伊方原発3号機運転差止訴訟意見書

2016年2月23日

**起爆源になりうるイグナイタは労働安全衛生規則に違反**

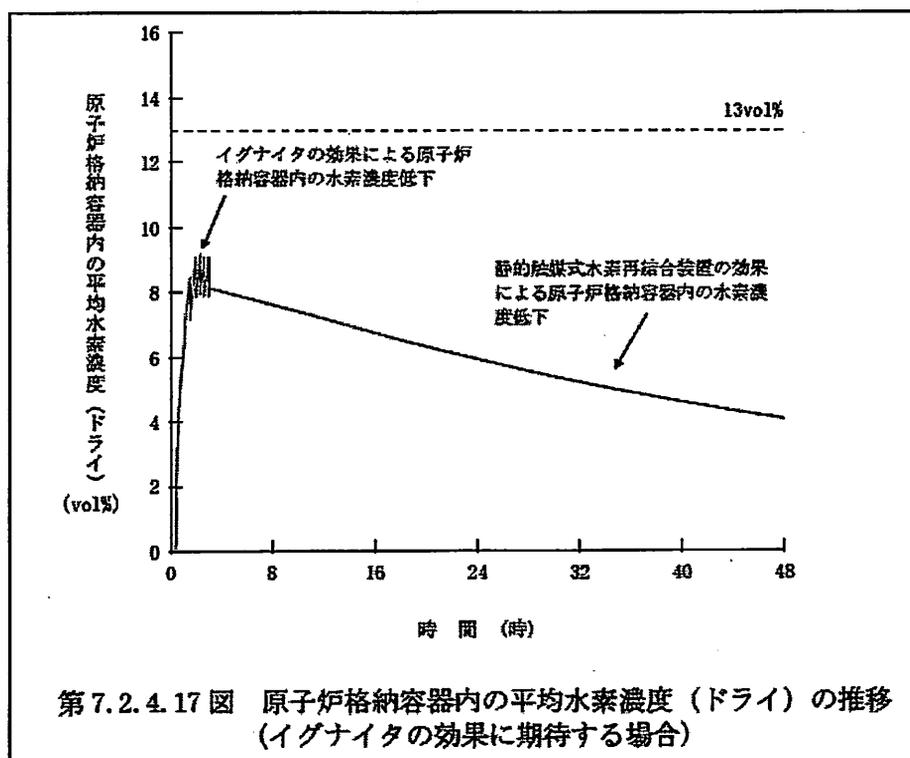
四国電力は、イグナイタの効果に期待する場合、重大事故時の原子炉格納容器内水素濃度が爆轟防止判断基準(13%)に達することなく制御できると主張して、下図の計算結果を示している(乙 C70(10(3))-7-2-144:文献1の添付書類十)。

しかし、ある濃度まで上昇すると燃焼が始まり、ある濃度まで低下すると燃焼が止まる、その繰り返しで水素濃度がほぼ 8~9% の範囲内で制御できるとするこの燃焼解析モデルについての検証は何ら示されていない。(この解析に使用された計算コード GOTHIC の燃焼モデルの検証説明図は機密に属し白抜きとされ、内容不明であることについては、筆者意見書(甲 281 号証)で指摘したとおりである。)従って、本計算結果は、計算精度の裏付けのない解析モデルをもとに、ある水素流出の計算条件ではこのようになるという数値シミュレーションの 1 例にすぎず、実現象での最も厳しい予測を示すものではない。また、原子力規制委員会は、審査においてクロスチェック解析<sup>3</sup>をすることなく申請者のこの解析結果を容認していることは、審査の

もし事故時の現象推移がこの解析どおりにならない場合、イグナイタは水素爆発の起爆源になるおそれがあり、その使用は危険極まりないのである。
